武庫川水系河川整備計画（原案）等に対する委員意見と県の考え【意見】（その1）

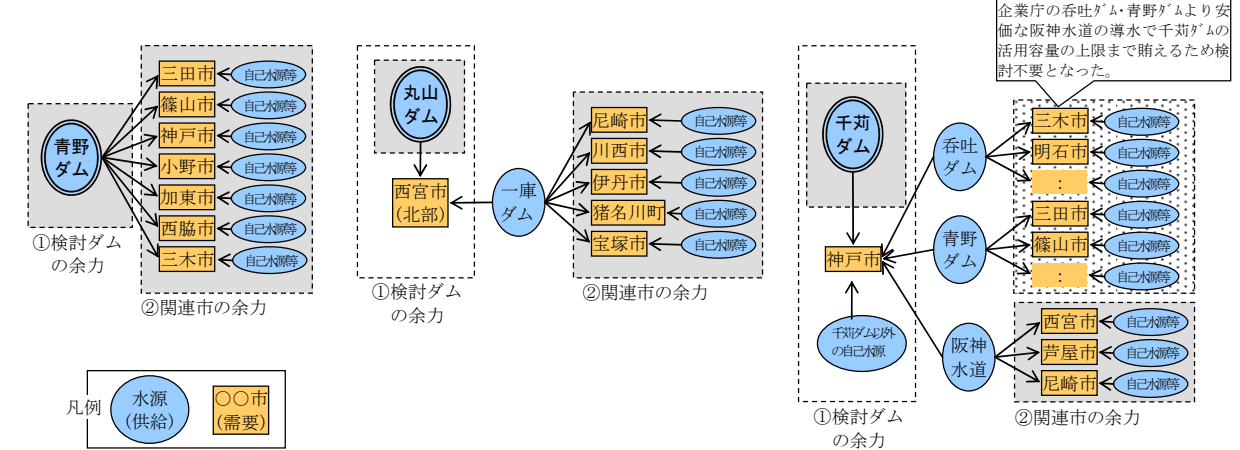
整備目標	14	評価点：上下流のバランス、本川ー支川のバランスを統一基準でとったこと 課題となっていた上下流のバランスや、本川ー支川のバランスを、戦後最大洪水での流量という統一された基準で、通した評価を行ったこと（過去の過ちを繰り返さない）	中川委員	上下流のバランスや本川ー支川のバランスを、戦後最大洪水流量という統一した基準で評価したことは妥当、とのご意見として承りました。
整備目標	15 修	<p33 21行>「戦後最大の洪水である昭和36年6月27日洪水と同規模の洪水」の記述箇所。計算上、戦後最大の流量となる実績降雨、という意味が、正しく理解できる表現に改められないか。昭和36年当時の実績水位と混同される懸念はないか。	中川委員	ご意見の趣旨を踏まえ、修文を検討します。
整備目標	16	整備目標（事業量に直結）は記載されているが、目指すべき効果目標の記載がない。効果目標を記載する。 (ア)「段階的な整備の目標」（p33ほか）の段階的に整備していくのはあくまでも河道対策や目標整備流量や流域対策の担保量。例えば、整備量が段階的だから超過洪水で発生するかもしれない死者の数も段階的に減っていくことでよい、というものではない。目標とする事業量（アウトプット）は段階的であっても効果（アウトカム）は常に基本方針に掲げた通り「壊滅的なダメージを回避する」であるべき。そこを間違えてはいけない。 (イ)上記理由から整備目標の項は、事業量（アウトプット）目標と効果（アウトカム）目標を分けて記述し、効果目標については方針で記載した文章をそのまま記載する。「 <u>想定を超える事態においても第一に人的被害の回避・軽減を図ること、第二にライフライン等守るべき機能を明確にして防衛することにより県民生活や社会経済活動への深刻なダメージを回避することを目標</u> 」とする。この目標は、河川管理者が県民に果たす目標を明記すべきという委員会審議の結果、県によって追加されたもの。河川対策＋流域対策＋減災対策の三位一体の効果として、上記目標を果たそうとする	中川委員	(第59回流域委員会で回答予定)
